Modulo per la presentazione delle osservazioni per i piani/programmi/progetti sottoposti a procedimenti di valutazione ambientale di competenza statale

ID: Codice procedura (ID_VIP/ID_MATTM): 12691

“Progetto di un impianto eolico denominato “Pitigliano” ubicato nei comuni di Pitigliano (GR) e Sorano (GR) costituito da 20 (venti) aerogeneratori di potenza nominale 7,0 MW per un totale di 140,0 MW con relative opere connesse ed infrastrutture indispensabili”

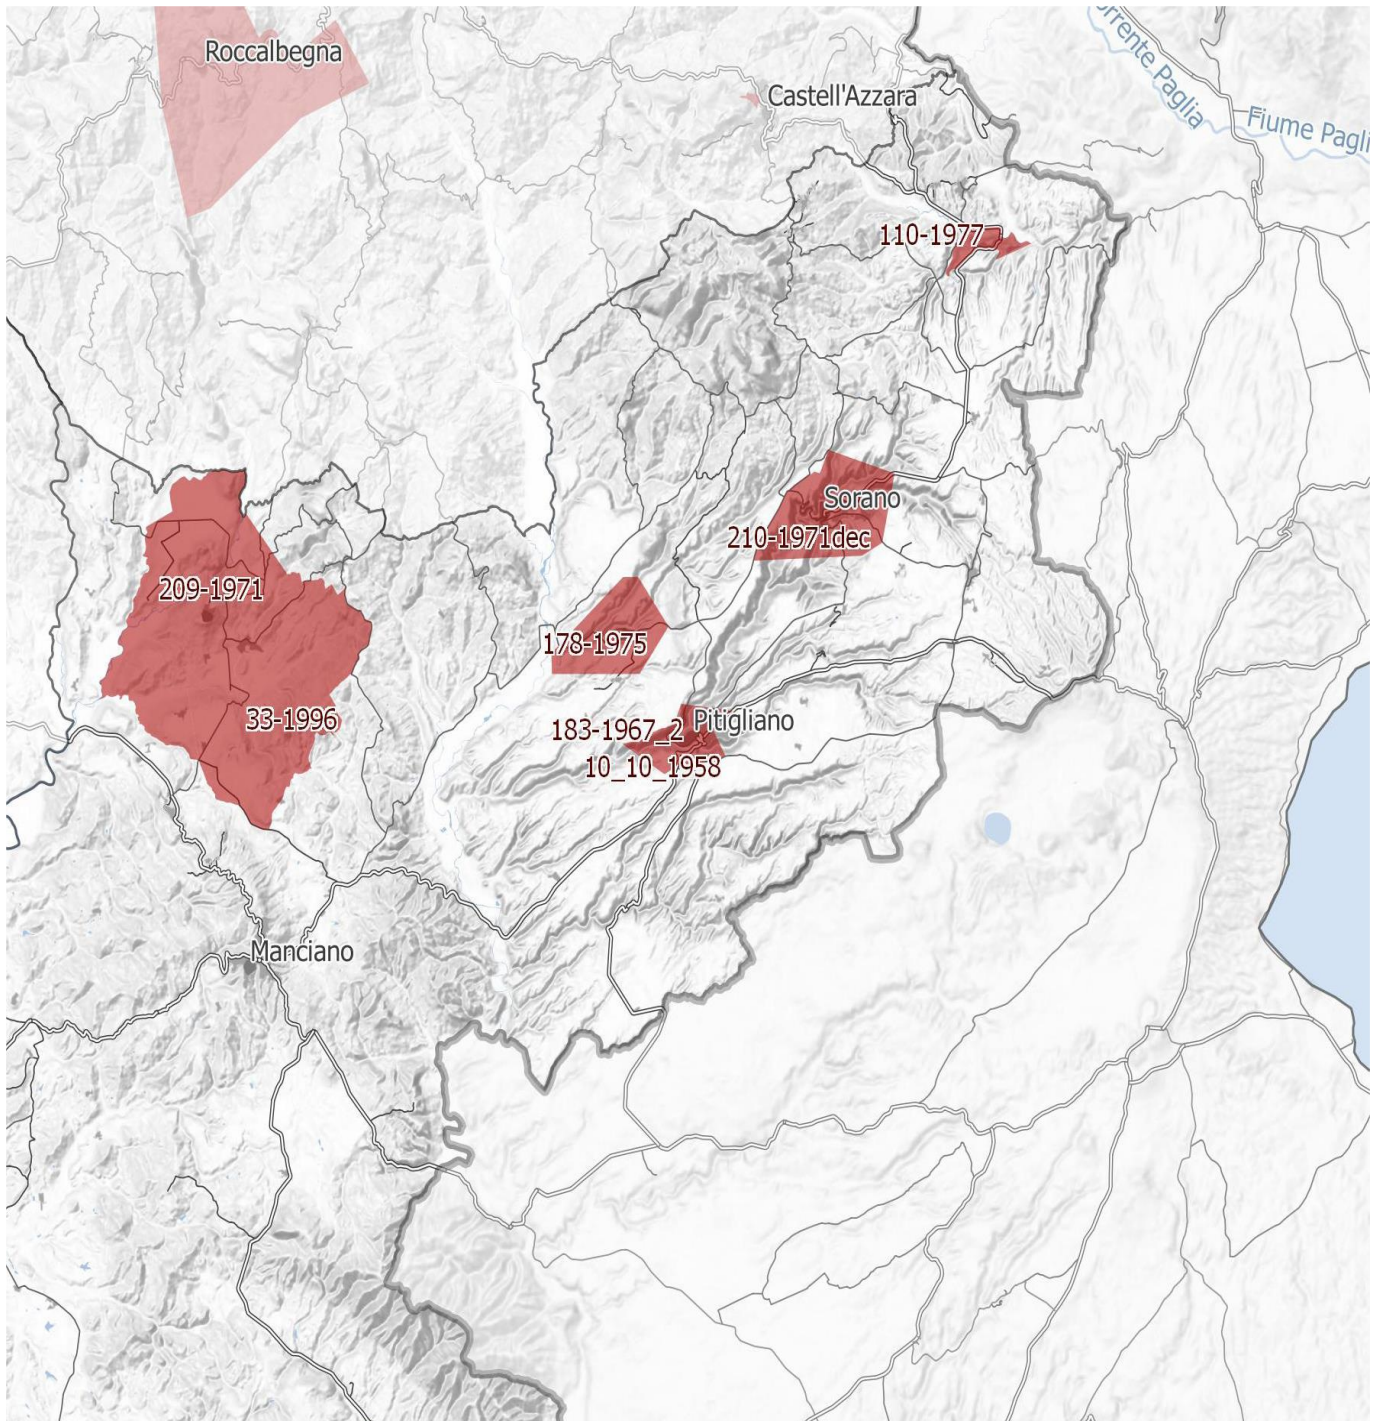
IMMAGINE n. 4 Si evidenzia che i tre aerogeneratori WTG 07, WTG 08 e WTG 09 impattano con il vincolo paesaggistico di notevole interesse pubblico del Centro Storico di Sorano. Il WTG 07 si troverebbe a 2828 m, WTG 08 2504 e WTG 09 2990. Il cavidotto dell'impianto invece impatta in buona parte del Vincolo paesaggistico ex art. 136 del CBC del Centro Storico di Pitigliano.

IMMAGINE n 5. Mappa eolici elaborata dall'Associazione Amici della Terra. La mappa evidenzia il cumulo degli impianti tra Lazio e Toscana.

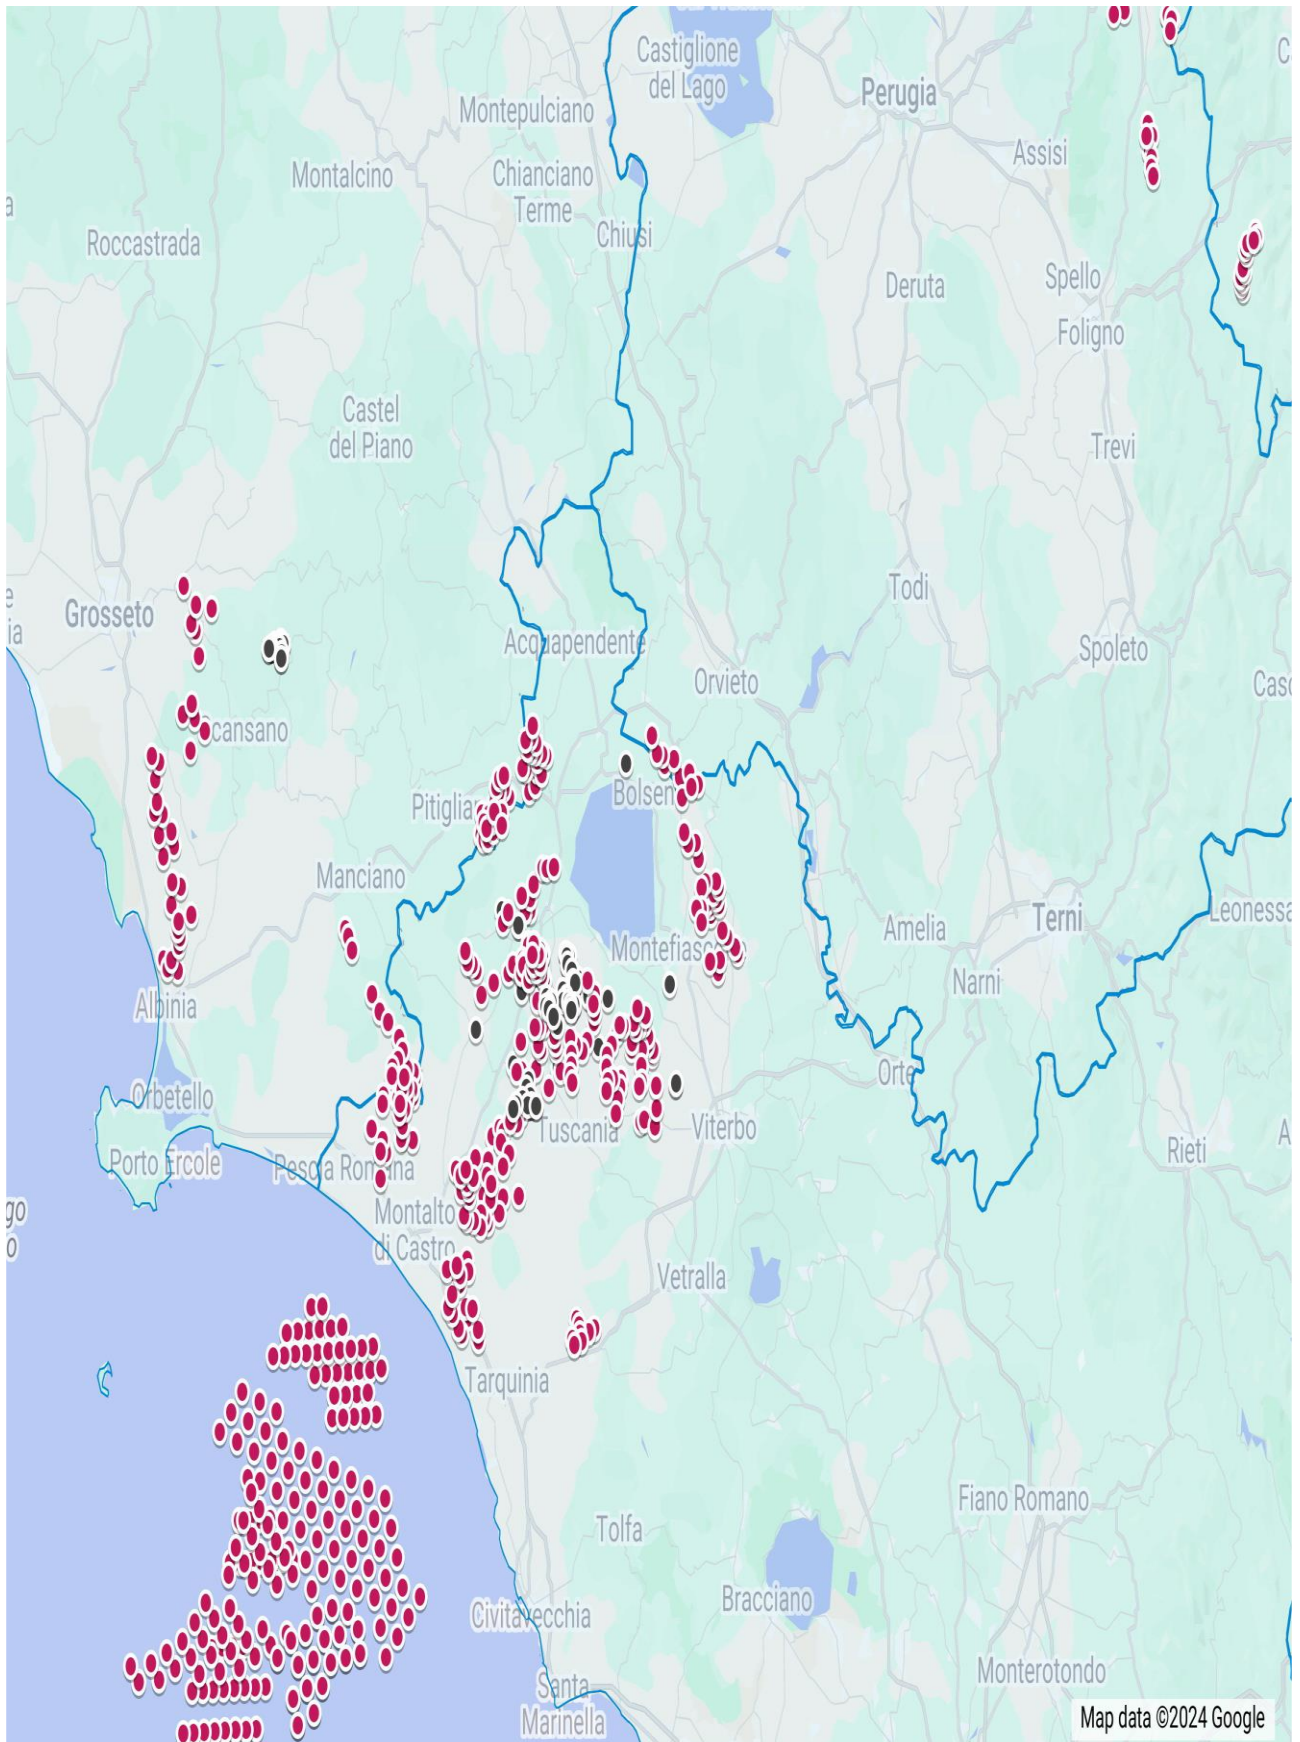
Riguardo al cumulo degli impianti FER, le mappe prodotte dalla proponente riguardano, come già evidenziato, soltanto una parte molto piccola degli impianti FER dell'area intermedia e vasta e in particolare di quelli eolici che contribuiscono a creare un notevole cumulo e la saturazione del territorio tosco laziale. Riguardo al cumulo dei soli impianti eolici si riporta la mappa dell'intervisibilità degli impianti eolici elaborata dall'Associazione nazionale “Amici della Terra”.

IMMAGINE n. 7 Mappa della intervisibilità degli impianti eolici elaborata dall'Associazione nazionale Amici della Terra. La mappa non è aggiornata comunque rende molo bene dell'enorme impatto visivo creato dal cumulo degli impianti.

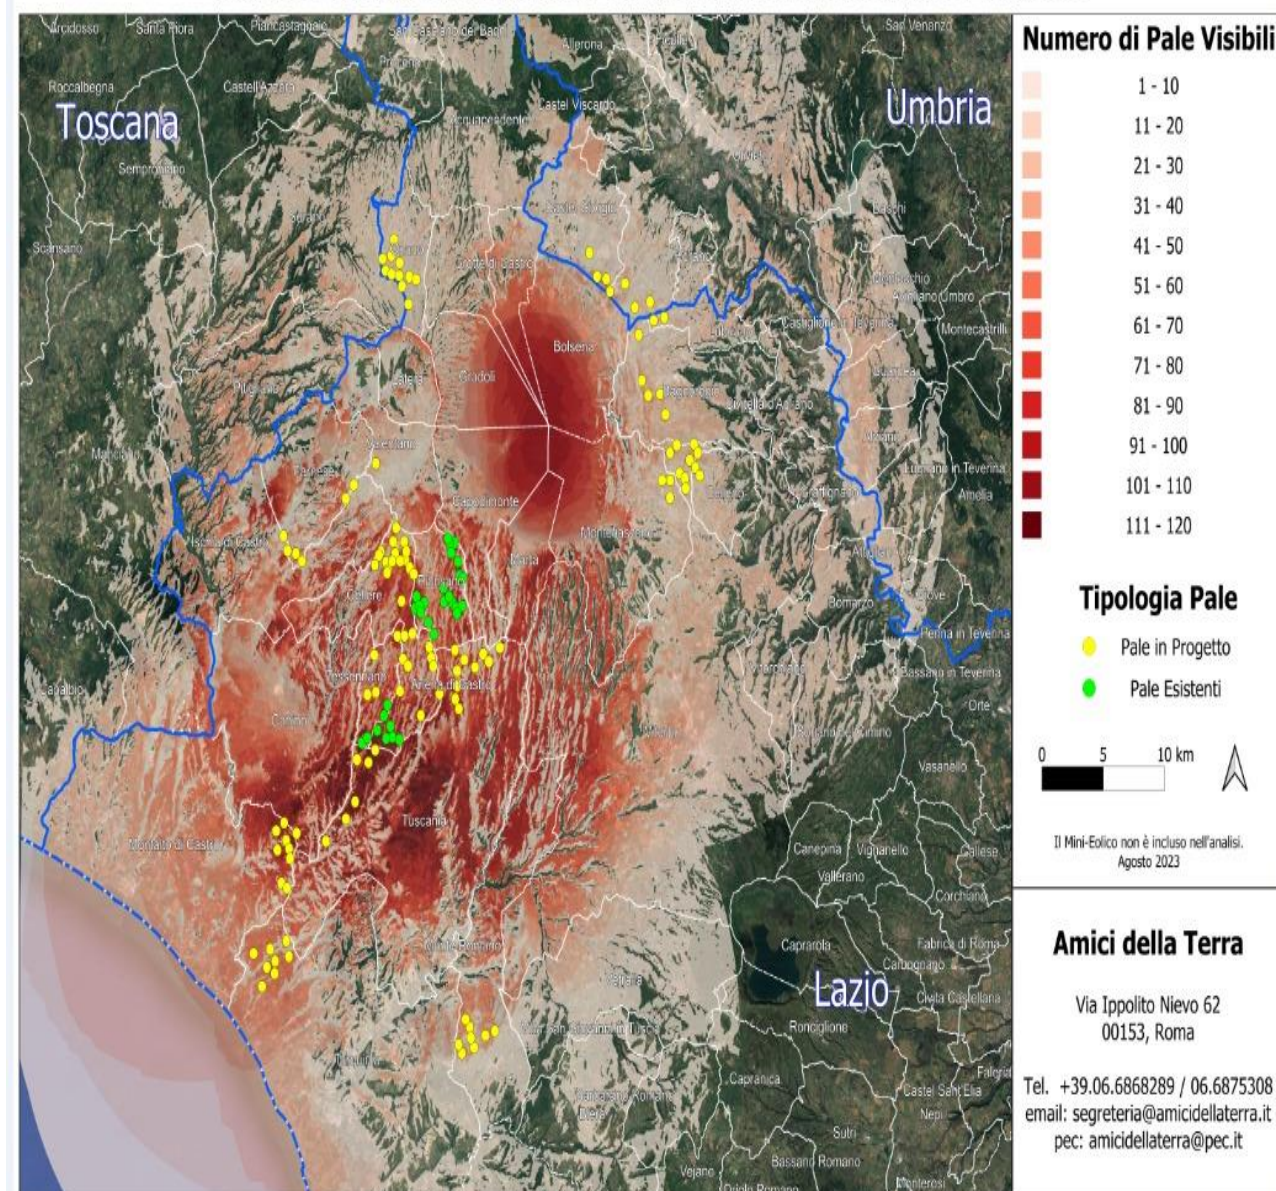
Se agli impianti eolici rappresentati qui sopra che non comprendono sia l'impianto eolico Pitigliano e le altre 14 pale del progetto eolico in verifica amministrativa sempre nel territorio di Pitigliano si aggiungono i migliaia di ettari (7000 fin'ora) di territorio occupato dagli impianti fotovoltaici e agrivoltaici e dalle altre tipologie appare chiaro il numero spropositato degli impianti FER nella bassa toscana e nella Tuscia.
